Soumettre un commentaire

Modification proposée 2157

Figure 1. Bâtiment de quatre étages montrant les étages dans lesquels des systèmes sont installés selon la norme NFPA 13R et situés au-dessus ou au-dessous des étages protégés par gicleurs conformément à la norme NFPA 13.

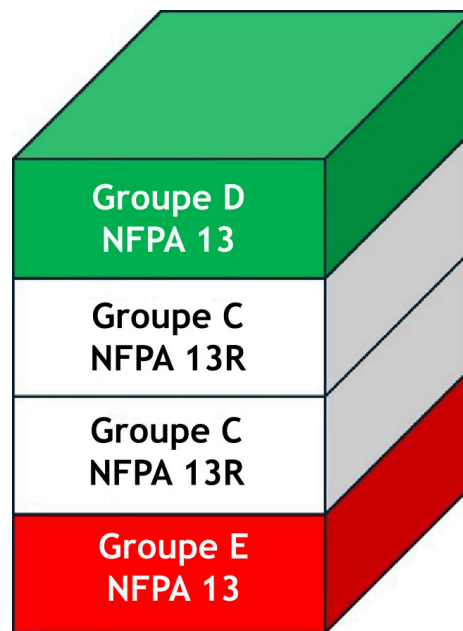
Conformément au paragraphe 3.2.2.7. 2), si un usage principal est situé au-dessus d'un autre, le degré de résistance au feu du plancher qui les sépare doit être déterminé à partir des exigences de la sous-section 3.2.2. pour l'usage principal situé au-dessous. Ainsi, l'article 3.2.2.7. permet une application mixte de la sous-section 3.2.2., ce qui pourrait faire en sorte que le degré de résistance au feu des éléments structuraux des étages inférieurs soit plus faible que ceux des éléments des étages supérieurs.

Il faudrait envisager une approche semblable (étage par étage) pour les exigences relatives à la conception de systèmes de gicleurs qui permettent que les étages comportant un système conforme à la norme NFPA 13R (c.-à-d. les étages des habitations isolées des autres usages principaux contigus par une séparation coupe-feu conformément à l'article 3.1.3.1.) soient situés au-dessus ou au-dessous des étages protégés par gicleurs conformément à la norme NFPA 13, comme l'illustre la figure 1 pour un bâtiment hypothétique de 4 étages abritant des usages principaux superposés.

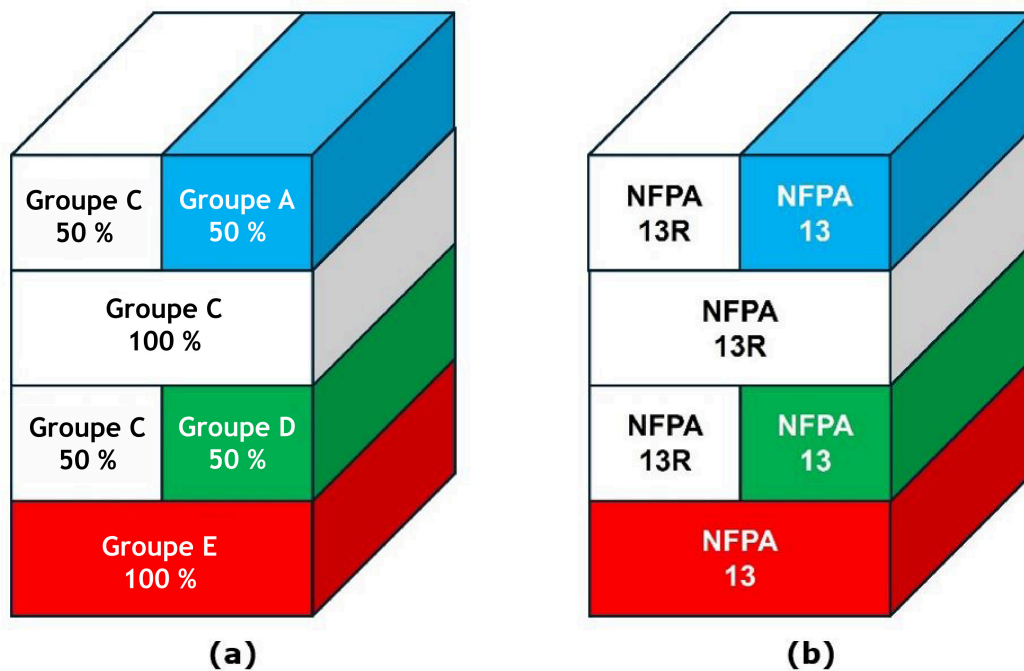
Selon les éléments abordés précédemment dans la justification 2, un étage abritant un usage mixte peut être situé au-dessus ou au-dessous de tout étage protégé par gicleurs conformément à la norme NFPA 13R, que celui-ci soit entièrement ou partiellement résidentiel. Un étage abritant un usage mixte peut également être situé au-dessus ou au-dessous de tout étage protégé par gicleurs conformément à la norme NFPA 13. La figure 2 illustre un bâtiment hypothétique de 4 étages abritant des usages principaux superposés avec des étages abritant des usages principaux mixtes.

Figure [A-2.4.6.4. 13)] A-2.4.6.4. 3)

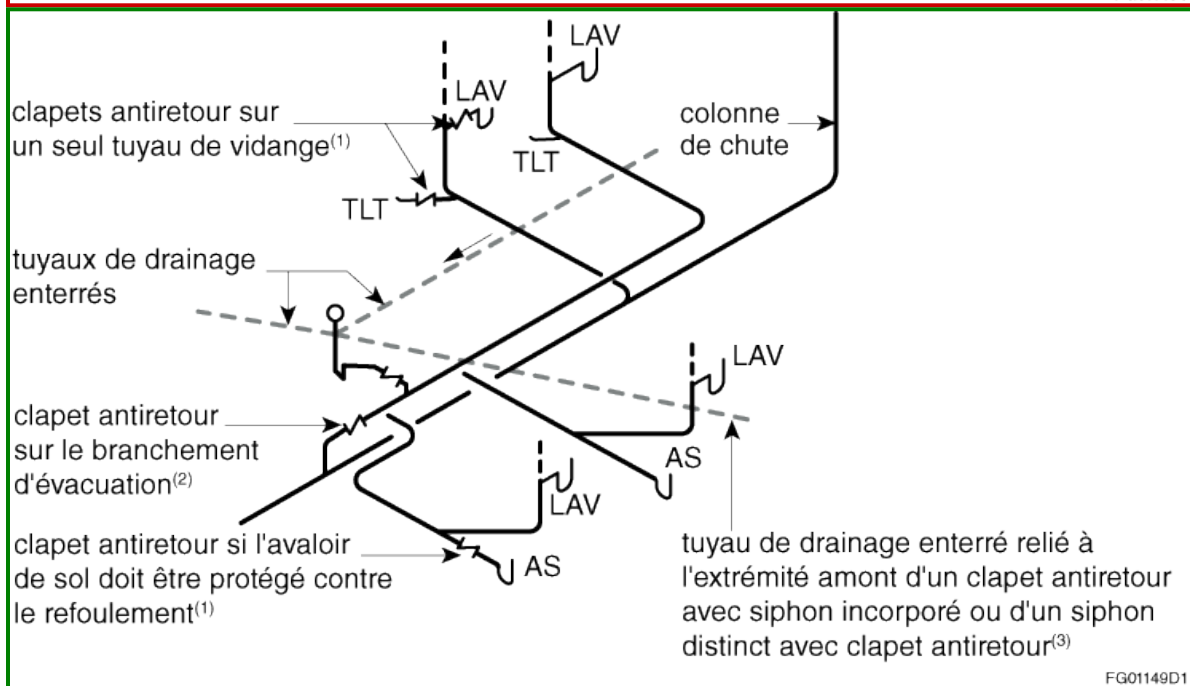
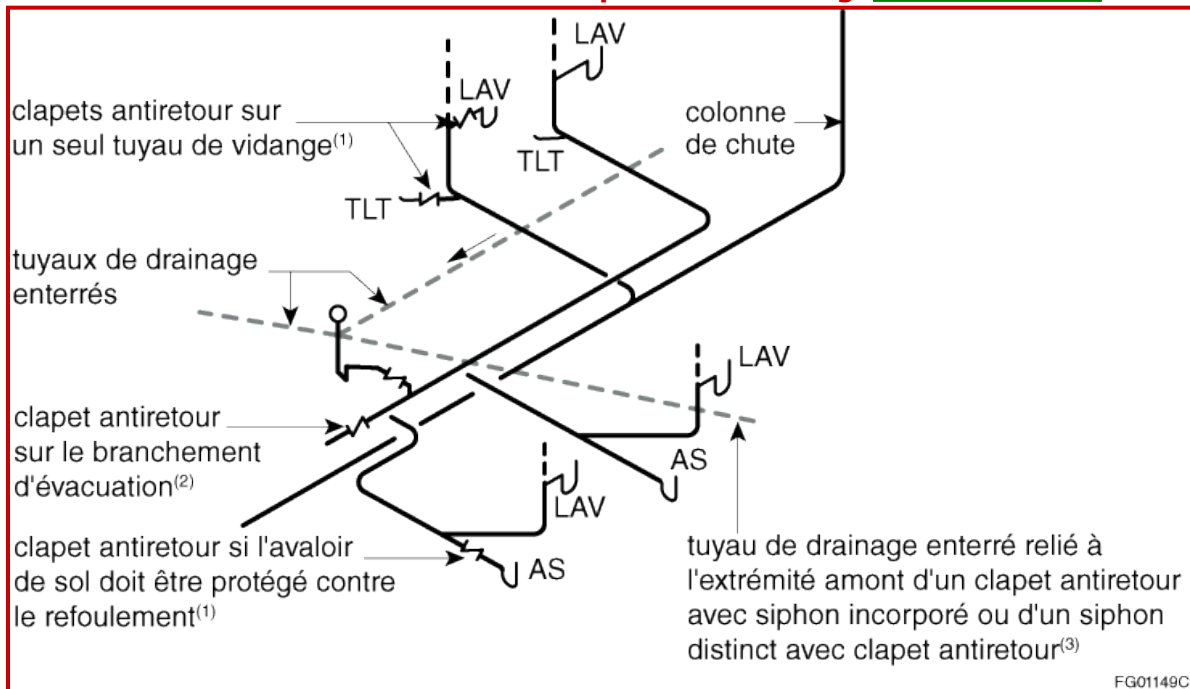
La présente modification proposée ajouterait un trait de raccordement à la figure A-2.4.6.4. 3) afin d'illustrer clairement le point de jonction entre le branchement d'évacuation et la colonne de chute, de manière à situer sans ambiguïté le cheminement des eaux et l'emplacement approprié du clapet antiretour, le branchement d'évacuation et la colonne de chute étant toujours raccordés au réseau d'évacuation reliant le collecteur principal et le branchement d'égout.
